DB Netz AG,
Projekt Brenner-Nordzulauf

Anmerkungen zum Ausbaukonzept der Bahnstrecke Rosenheim – Kufstein der Vieregg-Rössler GmbH

Vieregg-Rössler GmbH (2019): Bestandsorientierter Aus- und Neubau der Bahnstrecke Rosenheim - Kufstein ohne zusätzliche Streckengleise - aktualisierte Fassung; München, 26.07.2019

Abbildung 2: Gradienten gemäß Vorschlag Vieregg-Rössler GmbH im Bereich Kiefersfelden

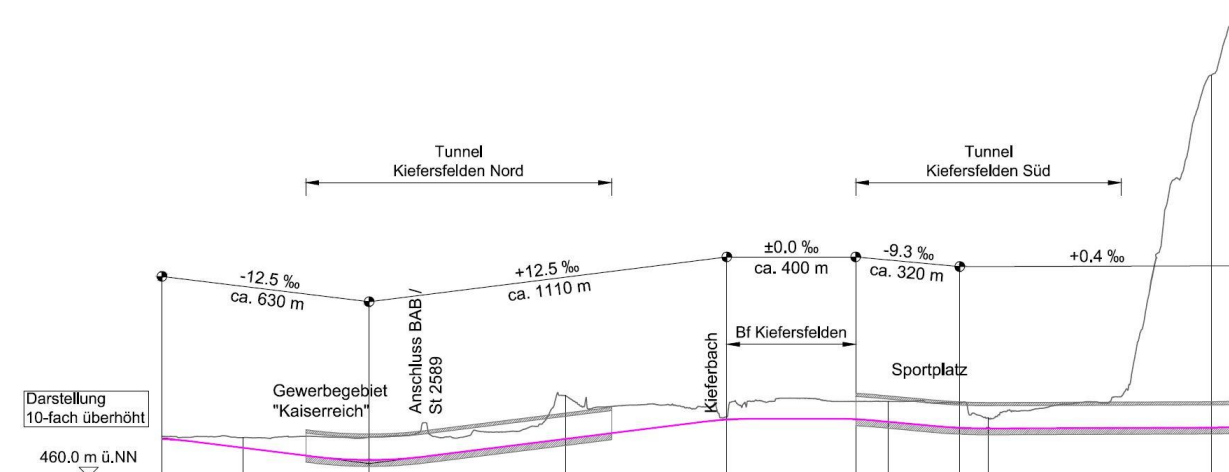
Die vorgeschlagene Absenkung zur Untertunnelung kann nicht nachvollzogen werden. So lässt die vorgeschlagene Rampe mit einer Länge von ca. 300 m keine Absenkung unter Berücksichtigung der für Güterzüge wichtigen maximalen Längsneigung von 12,5 ‰ zu. Auch kann die Gradienten bis zum vorgeschlagenen Bahnhof Kiefersfelden nicht nachvollzogen werden, da ausgehend von der Tunnellage im Bereich des Gewerbegebiets bis zum Kieferbach eine Längsneigung von deutlich über 12,5 ‰ erforderlich wäre. Es kann also entweder das Gewerbegebiet nicht untertunnelt oder der Kieferbach nicht überquert werden. Die Auswirkungen auf das im Bau befindlichen Gewerbegebiets können ohne detaillierte Unterlagen nicht bewertet werden.

Des Weiteren schlägt die Vieregg-Rössler GmbH für diesen Abschnitt vor, dass der Kieferbach auf einer Länge von knapp 100 m um ca. 2 m abgesenkt und mit einem Dükerbauwerk ergänzt werden soll. Die neue Bahntrasse soll nach dieser Planung leicht nach Süden versetzt verlaufen. Für den Bahnhof soll eine Grabenführung mit 5 m Tieflage realisiert werden, wobei laut Vieregg-Rössler GmbH kein Betontrug notwendig sei. Kurz vor dem Unteren Römerweg soll die neue Trasse in einen Tunnel übergehen und würde nach dieser Planung genau unter der Bestandstrasse liegen. Im weiteren Verlauf soll ein leichtes Abrücken des Tunnels in Richtung Kufsteiner Straße erfolgen. Anschließend soll eine der zwei Turnhallen im Bereich des Sportplatzes vorübergehend dem Tunnelbau weichen und später wiederaufgebaut werden. Auch ein Wohnhaus muss laut Planungen dem Tunnelbau weichen.

Das vorgeschlagene Dükerbauwerk ist aufgrund von Herausforderungen, wie zum Beispiel Geschiebeansammlungen und Verklauungsgefahr technisch sehr schwierig umzusetzen. Darüber hinaus ergibt sich durch die Lage im Rückstaubereich des Inns ein sehr hohes wasserwirtschaftliches Genehmigungsrisiko. Betrachtet man den geplanten Bahnhof, so ist anzumerken, dass die vorgeschlagenen Überholgleise kürzere Längen als das bestehende Überholgleis aufweisen und verlängert werden müssten. Zudem kann die Tunnellage im Bereich des Sportplatzes nicht nachvollzogen werden, da die Höhenlage des Bahnhofs an dieser Stelle keine entsprechende Tieflage ermöglicht. Der Sportplatz müsste dementsprechend in Gänze entfallen. Darüber hinaus wären einige weitere Gebäude entlang der Trasse und insbesondere im Bereich des Bahnhofs direkt betroffen.

Der nach Österreich weiterführende Tunnel muss aufgrund der Länge über 1000 m, wie von der Vieregg-Rössler GmbH vorgeschlagen, als zweiröhriger eingleisiger Tunnel ausgeführt werden. Dieser muss jedoch bereits im Bereich Kiefersfelden mit einem zweizelligen Querschnitt mit entsprechend größerem Gleisabstand ausgebildet werden. Die Tunnel können betrieblich und sicherheitstechnisch nicht unabhängig voneinander betrachtet werden, nur weil eine andere Baumethode vorliegt oder der Tunnel eine Staatsgrenze überquert. Im Bereich des bergmännischen Tunnelportals muss zudem ggf. eine entsprechende Gleisauflagerung zur Errichtung der beiden Tunnelröhren vorgesehen werden. Dies würde in weiterer Folge zu deutlich mehr von

Abriss betroffenen Gebäuden führen. Dieser eklatante Planungsfehler wurde in diesem Bereich von der Vieregg-Rössler GmbH versucht zu kaschieren, indem zwei grenzüberschreitend zusammenhängende Tunnelabschnitte auf beiden Seiten der Grenze unterschiedlich benannt wurden (Tunnel Kiefersfelden/D sowie Tunnel Kufstein/Ö). Dieser kreative Lösungsansatz ist selbstverständlich nicht ausreichend und keinesfalls genehmigungsfähig.

Maßnahmendarstellung: "Bestandsorientierter Aus- und Neubau der Bahnstrecke Rosenheim - Kufstein ohne zusätzliche Streckengleise" gemäß VIAREGG - RÖSSLER GmbH

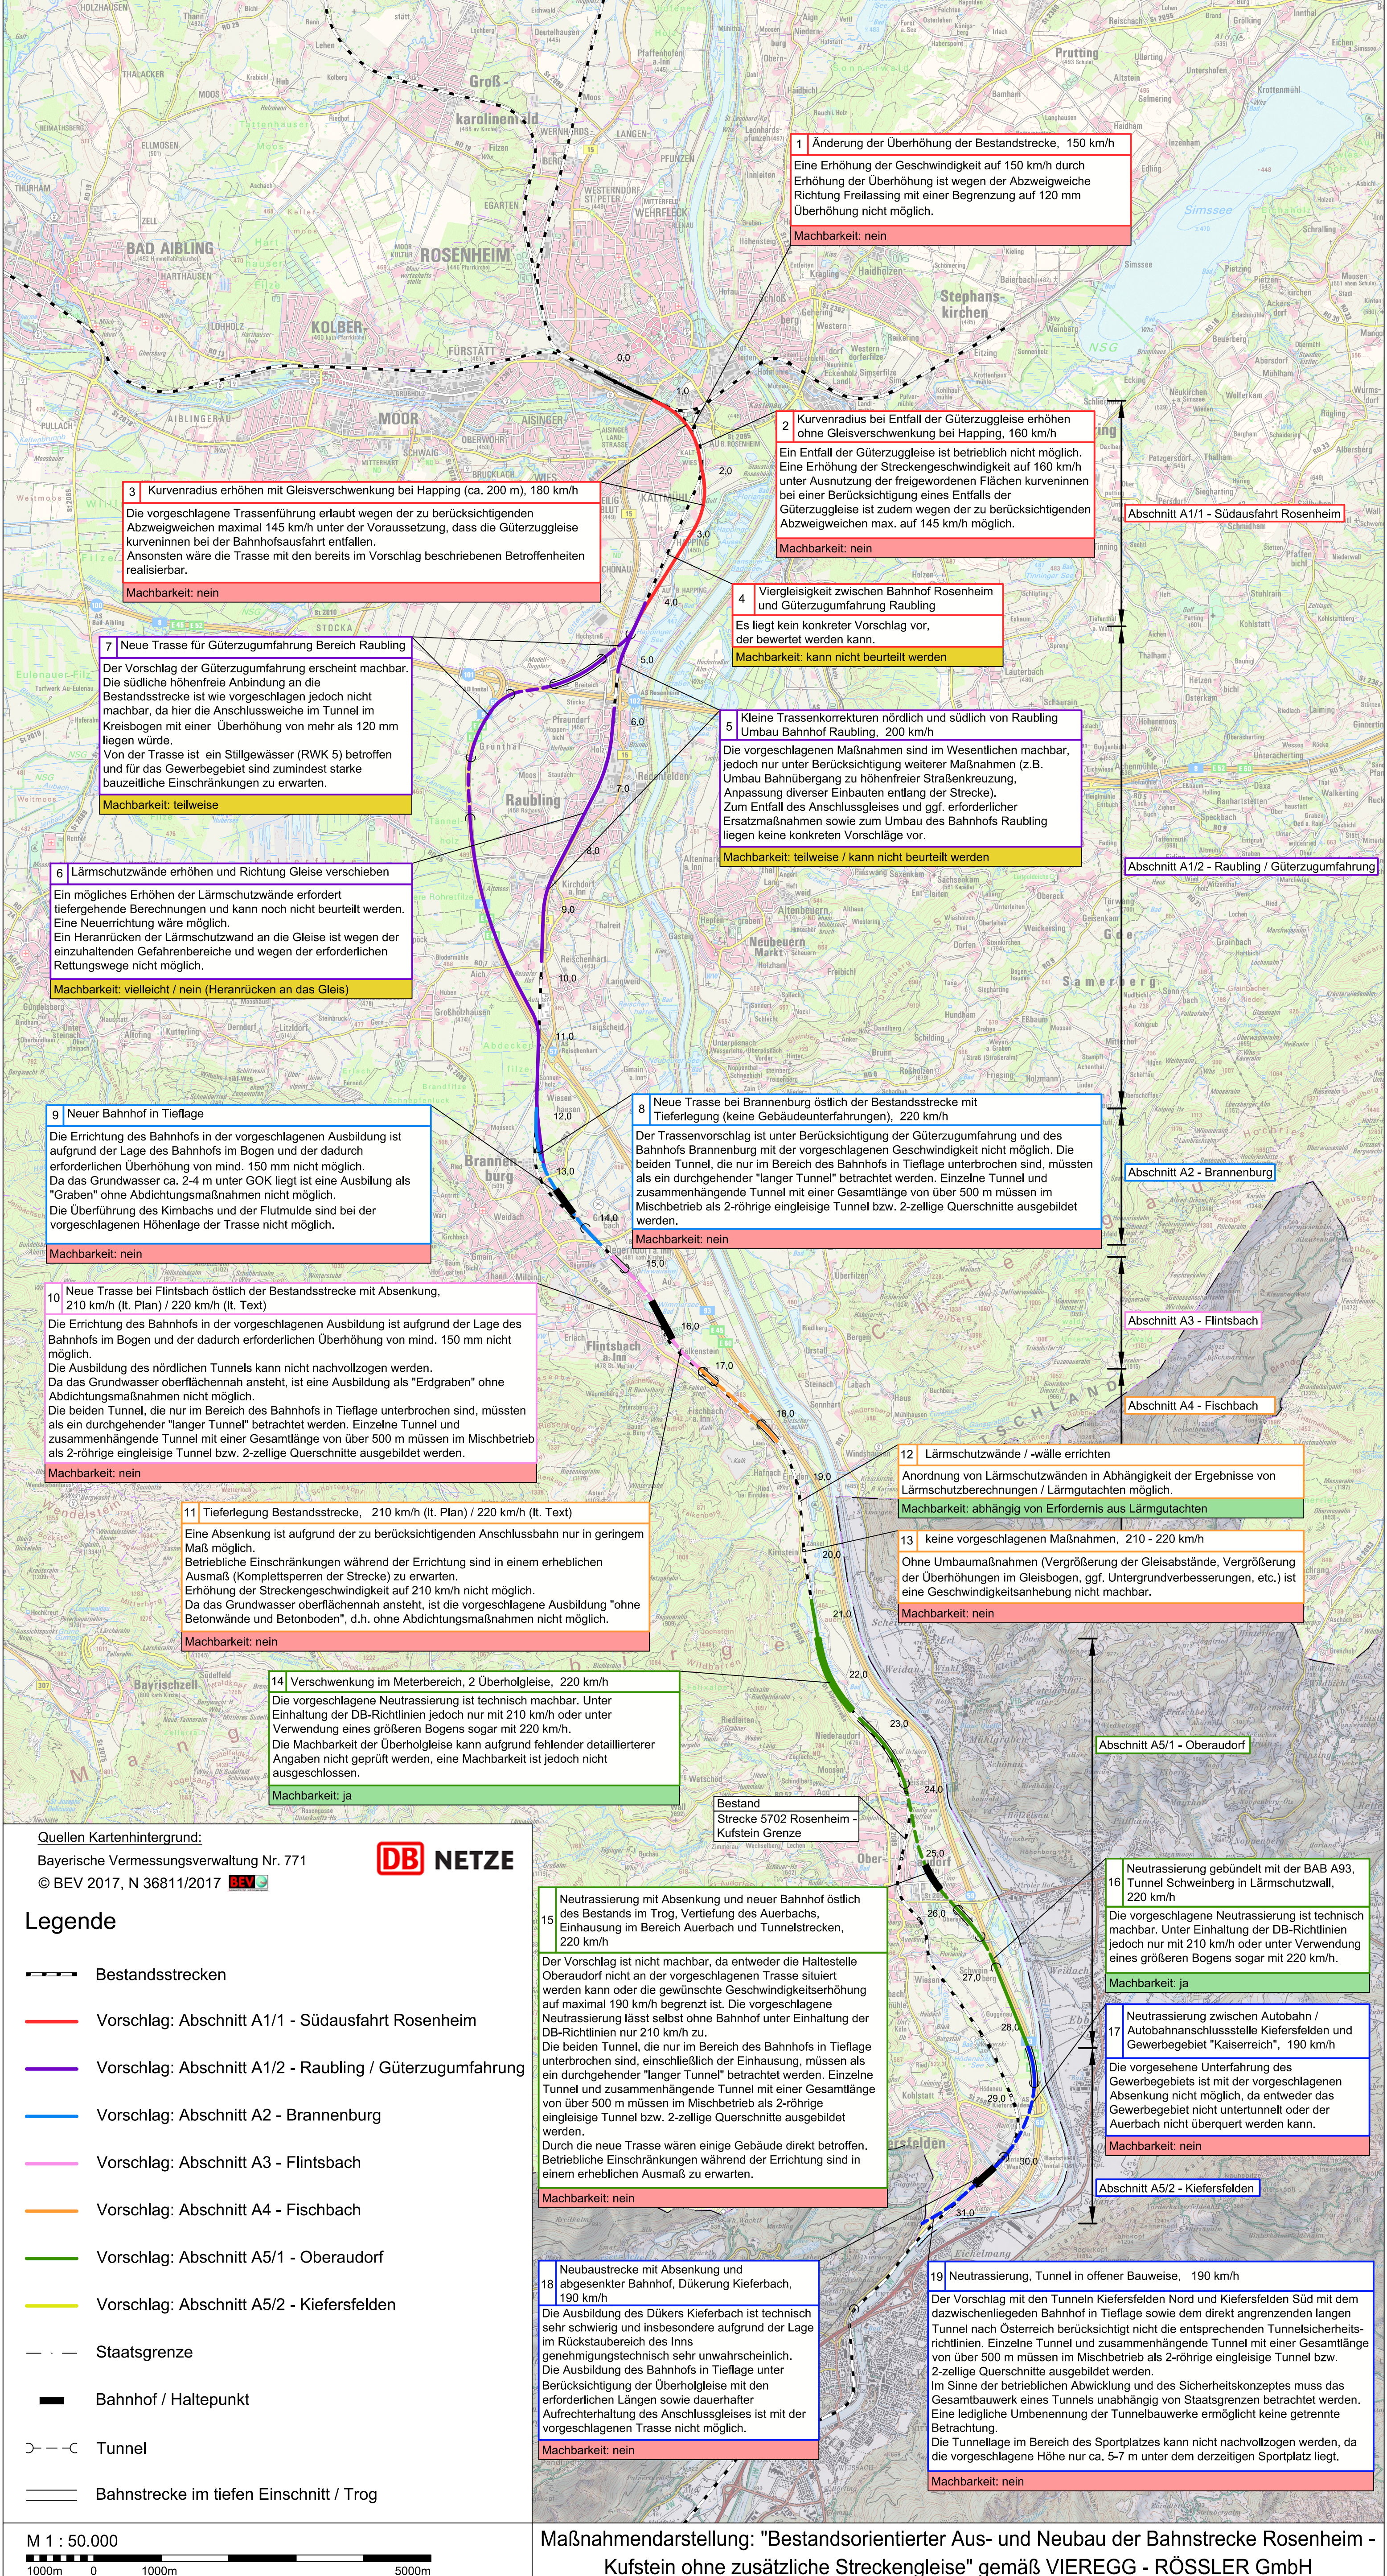
1 Änderung der Überhöhung der Bestandsstrecke, 150 km/h
 Eine Erhöhung der Geschwindigkeit auf 150 km/h durch Erhöhung der Überhöhung ist wegen der Abzweigweiche Richtung Freilassing mit einer Begrenzung auf 120 mm Überhöhung nicht möglich.
Machbarkeit: nein

2 Kurvenradius bei Entfall der Güterzuggleise erhöhen ohne Gleisverschwenkung bei Happing, 160 km/h
 Ein Entfall der Güterzuggleise ist betrieblich nicht möglich. Eine Erhöhung der Streckengeschwindigkeit auf 160 km/h unter Ausnutzung der freigeordneten Flächen kurveninnen bei einer Berücksichtigung eines Entfalls der Güterzuggleise ist zudem wegen der zu berücksichtigenden Abzweigweichen max. auf 145 km/h möglich.
Machbarkeit: nein

3 Kurvenradius erhöhen mit Gleisverschwenkung bei Happing (ca. 200 m), 180 km/h
 Die vorgeschlagene Trassenführung erlaubt wegen der zu berücksichtigenden Abzweigweichen maximal 145 km/h unter der Voraussetzung, dass die Güterzuggleise kurveninnen bei der Bahnhofsabfahrt entfallen. Ansonsten wäre die Trasse mit den bereits im Vorschlag beschriebenen Betroffenheiten realisierbar.
Machbarkeit: nein

7 Neue Trasse für Güterzugumfahrung Bereich Raubling
 Der Vorschlag der Güterzugumfahrung erscheint machbar. Die südliche höhenfreie Anbindung an die Bestandsstrecke ist wie vorgeschlagen jedoch nicht machbar, da hier die Anschlussweiche im Tunnel im Kreisbogen mit einer Überhöhung von mehr als 120 mm liegen würde. Von der Trasse ist ein Stillgewässer (RWK 5) betroffen und für das Gewerbegebiet sind zumindest starke bauzeitliche Einschränkungen zu erwarten.
Machbarkeit: teilweise

5 Kleine Trassenkorrekturen nördlich und südlich von Raubling Umbau Bahnhof Raubling, 200 km/h
 Die vorgeschlagenen Maßnahmen sind im Wesentlichen machbar, jedoch nur unter Berücksichtigung weiterer Maßnahmen (z.B. Umbau Bahnübergang zu höhenfreier Straßenkreuzung, Anpassung diverser Einbauten entlang der Strecke). Zum Entfall des Anschlussgleises und ggf. erforderlicher Ersatzmaßnahmen sowie zum Umbau des Bahnhofs Raubling liegen keine konkreten Vorschläge vor.
Machbarkeit: teilweise / kann nicht beurteilt werden

9 Neuer Bahnhof in Tieflege
 Die Errichtung des Bahnhofs in der vorgeschlagenen Ausbildung ist aufgrund der Lage des Bahnhofs im Bogen und der dadurch erforderlichen Überhöhung von mind. 150 mm nicht möglich. Da das Grundwasser ca. 2-4 m unter GOK liegt ist eine Ausbildung als "Graben" ohne Abdichtungsmaßnahmen nicht möglich. Die Überführung des Kimbachs und der Flutmulde sind bei der vorgeschlagenen Höhenlage der Trasse nicht möglich.
Machbarkeit: nein

8 Neue Trasse bei Brannenburg östlich der Bestandsstrecke mit Tieferlegung (keine Gebäudeunterführungen), 220 km/h
 Der Trassenvorschlag ist unter Berücksichtigung der Güterzugumfahrung und des Bahnhofs Brannenburg mit der vorgeschlagenen Geschwindigkeit nicht möglich. Die beiden Tunnel, die nur im Bereich des Bahnhofs in Tieflege unterbrochen sind, müssten als ein durchgehender "langer Tunnel" betrachtet werden. Einzelne Tunnel und zusammenhängende Tunnel mit einer Gesamtlänge von über 500 m müssen im Mischbetrieb als 2-röhrige eingleisige Tunnel bzw. 2-zellige Querschnitte ausgebildet werden.
Machbarkeit: nein

10 Neue Trasse bei Flintsbach östlich der Bestandsstrecke mit Absenkung, 210 km/h (lt. Plan) / 220 km/h (lt. Text)
 Die Errichtung des Bahnhofs in der vorgeschlagenen Ausbildung ist aufgrund der Lage des Bahnhofs im Bogen und der dadurch erforderlichen Überhöhung von mind. 150 mm nicht möglich. Die Ausbildung des nördlichen Tunnels kann nicht nachvollzogen werden. Da das Grundwasser oberflächennah ansteht, ist eine Ausbildung als "Erdgraben" ohne Abdichtungsmaßnahmen nicht möglich. Die beiden Tunnel, die nur im Bereich des Bahnhofs in Tieflege unterbrochen sind, müssten als ein durchgehender "langer Tunnel" betrachtet werden. Einzelne Tunnel und zusammenhängende Tunnel mit einer Gesamtlänge von über 500 m müssen im Mischbetrieb als 2-röhrige eingleisige Tunnel bzw. 2-zellige Querschnitte ausgebildet werden.
Machbarkeit: nein

11 Tieferlegung Bestandsstrecke, 210 km/h (lt. Plan) / 220 km/h (lt. Text)
 Eine Absenkung ist aufgrund der zu berücksichtigenden Anschlussbahn nur in geringem Maß möglich. Betriebliche Einschränkungen während der Errichtung sind in einem erheblichen Ausmaß (Komplettsperren der Strecke) zu erwarten. Erhöhung der Streckengeschwindigkeit auf 210 km/h nicht möglich. Da das Grundwasser oberflächennah ansteht, ist die vorgeschlagene Ausbildung "ohne Betonwände und Betonboden", d.h. ohne Abdichtungsmaßnahmen nicht möglich.
Machbarkeit: nein

14 Verschwenkung im Meterbereich, 2 Überholgleise, 220 km/h
 Die vorgeschlagene Neutrassierung ist technisch machbar. Unter Einhaltung der DB-Richtlinien jedoch nur mit 210 km/h oder unter Verwendung eines größeren Bogens sogar mit 220 km/h. Die Machbarkeit der Überholgleise kann aufgrund fehlender detaillierterer Angaben nicht geprüft werden, eine Machbarkeit ist jedoch nicht ausgeschlossen.
Machbarkeit: ja

15 Neutrassierung mit Absenkung und neuer Bahnhof östlich des Bestands im Trog, Vertiefung des Auerbachs, Einhausung im Bereich Auerbach und Tunnelstrecken, 220 km/h
 Der Vorschlag ist nicht machbar, da entweder die Haltestelle Oberaudorf nicht an der vorgeschlagenen Trasse situiert werden kann oder die gewünschte Geschwindigkeitserhöhung auf maximal 190 km/h begrenzt ist. Die vorgeschlagene Neutrassierung lässt selbst ohne Bahnhof unter Einhaltung der DB-Richtlinien nur 210 km/h zu. Die beiden Tunnel, die nur im Bereich des Bahnhofs in Tieflege unterbrochen sind, einschließlich der Einhausung, müssen als ein durchgehender "langer Tunnel" betrachtet werden. Einzelne Tunnel und zusammenhängende Tunnel mit einer Gesamtlänge von über 500 m müssen im Mischbetrieb als 2-röhrige eingleisige Tunnel bzw. 2-zellige Querschnitte ausgebildet werden. Durch die neue Trasse wären einige Gebäude direkt betroffen. Betriebliche Einschränkungen während der Errichtung sind in einem erheblichen Ausmaß zu erwarten.

16 Neutrassierung gebündelt mit der BAB A93, Tunnel Schweinberg in Lärmschutzwall, 220 km/h
 Die vorgeschlagene Neutrassierung ist technisch machbar. Unter Einhaltung der DB-Richtlinien jedoch nur mit 210 km/h oder unter Verwendung eines größeren Bogens sogar mit 220 km/h.
Machbarkeit: ja

17 Neutrassierung zwischen Autobahn / Autobahnanschlussstelle Kiefersfelden und Gewerbegebiet "Kaiserreich", 190 km/h
 Die vorgesehene Unterführung des Gewerbegebiets ist mit der vorgeschlagenen Absenkung nicht möglich, da entweder das Gewerbegebiet nicht untertunnelt oder der Auerbach nicht überquert werden kann.
Machbarkeit: nein

18 Neubaustrecke mit Absenkung und abgesenkter Bahnhof, Dükerung Kiefersbach, 190 km/h
 Die Ausbildung des Dükers Kiefersbach ist technisch sehr schwierig und insbesondere aufgrund der Lage im Rücktaubereich des Inns genehmigungstechnisch sehr unwahrscheinlich. Die Ausbildung des Bahnhofs in Tieflege unter Berücksichtigung der Überholgleise mit den erforderlichen Längen sowie dauerhafter Aufrechterhaltung des Anschlussgleises ist mit der vorgeschlagenen Trasse nicht möglich.
Machbarkeit: nein

19 Neutrassierung, Tunnel in offener Bauweise, 190 km/h
 Der Vorschlag mit den Tunneln Kiefersfelden Nord und Kiefersfelden Süd mit dem dazwischenliegenden Bahnhof in Tieflege sowie dem direkt angrenzenden langen Tunnel nach Österreich berücksichtigt nicht die entsprechenden Tunnelsicherheitsrichtlinien. Einzelne Tunnel und zusammenhängende Tunnel mit einer Gesamtlänge von über 500 m müssen im Mischbetrieb als 2-röhrige eingleisige Tunnel bzw. 2-zellige Querschnitte ausgebildet werden. Im Sinne der betrieblichen Abwicklung und des Sicherheitskonzeptes muss das Gesamtbauwerk eines Tunnels unabhängig von Staatsgrenzen betrachtet werden. Eine ledigliche Umbenennung der Tunnelbauwerke ermöglicht keine getrennte Betrachtung. Die Tunnellage im Bereich des Sportplatzes kann nicht nachvollzogen werden, da die vorgeschlagene Höhe nur ca. 5-7 m unter dem derzeitigen Sportplatz liegt.
Machbarkeit: nein
